INDAGINI FINALIZZATE ALLA VERIFICA DELLA PERICOLOSITA' SOTTO IL PROFILO GEOLOGICO, IDRAULICO E SISMICO E DELLE CONDIZIONI DI FATTIBILITA' DEL PROGETTO DI RIQUALIFICAZIONE DELLA EX CASERMA CURTATONE-MONTANARA IN PISA

INTEGRAZIONE

Relazione Tecnica

Settembre 2021

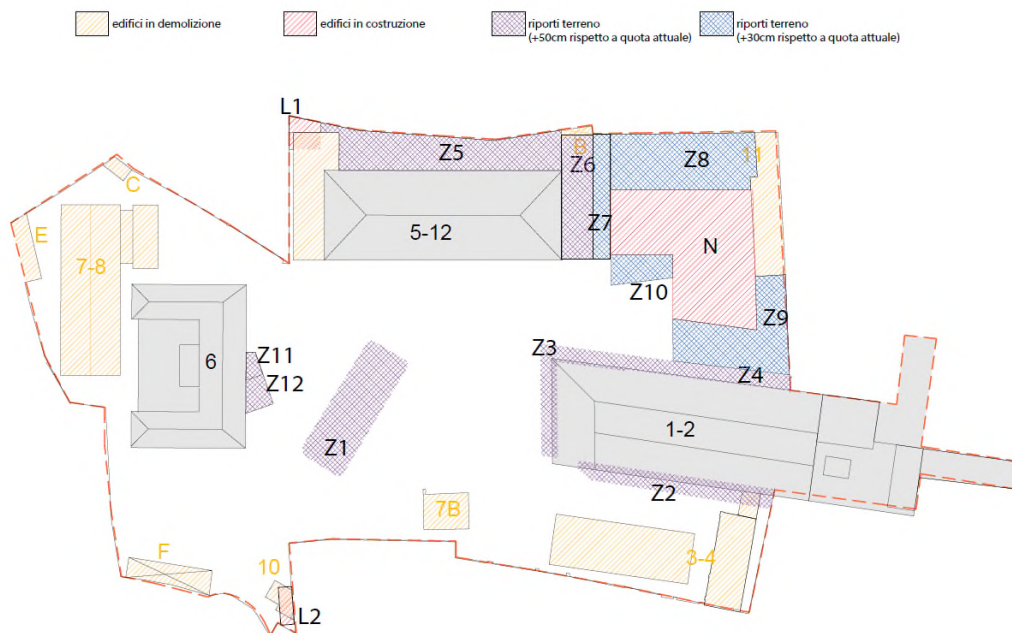
Si prende atto dell'errore di inversione nella campitura nella Tavola 5B associata al P.S.I. che porta l'area di intervento ad essere classificata come I4 (pericolosità idraulica molto elevata). Tale errore, che riguarda alcuni quadri, sarà certamente rettificato nelle opportune sedi. Ai fine del presente procedimento il quadro delle pericolosità da P.S.I. riportato in §2.5 deve pertanto considerarsi sostituito dal seguente:

pericolosità geologica G1 pericolosità BASSA	-	aree in cui i processi geomorfologici e le caratteristiche litologiche, giaciture non costituiscono fattori predisponenti al verificarsi di processi morfologici
pericolosità idraulica I4 pericolosità MOLTO ELEVATA	-	aree di fondovalle studiate che risultano inondabili al verificarsi dell'evento con portata al colmo di piena corrispondente a periodo di ritorno $Tr \leq 30$ anni
pericolosità sismica S2 pericolosità MEDIA	-	Zone stabili suscettibili di amplificazioni locali che non rientrano tra quelli previsti per la classe di pericolosità S.3.

Come meglio rappresentato nell'elaborato grafico redatto dal Progettista e nelle tabelle ad esso associate (V. schema a pag. successiva), assunto un battente idraulico associato a scenari per tempo di ritorno 200 anni pari a 4,27 m s.l.m.m., è stato fatto il confronto tra i volumi di espansione che saranno ricavati in seguito alle demolizioni e di nuovo sottratti in seguito alle costruzioni. Si avranno 933 mc ricavati dalle demolizioni a fronte di 930 sottratti dalle nuove costruzioni. Sulla base di tale confronto è possibile asserire pertanto che l'intervento – nel suo complesso - non andrà a sottrarre volume alla potenziale espansione delle acque e quindi non produrrà alcun aggravio delle condizioni di rischio in altre aree.
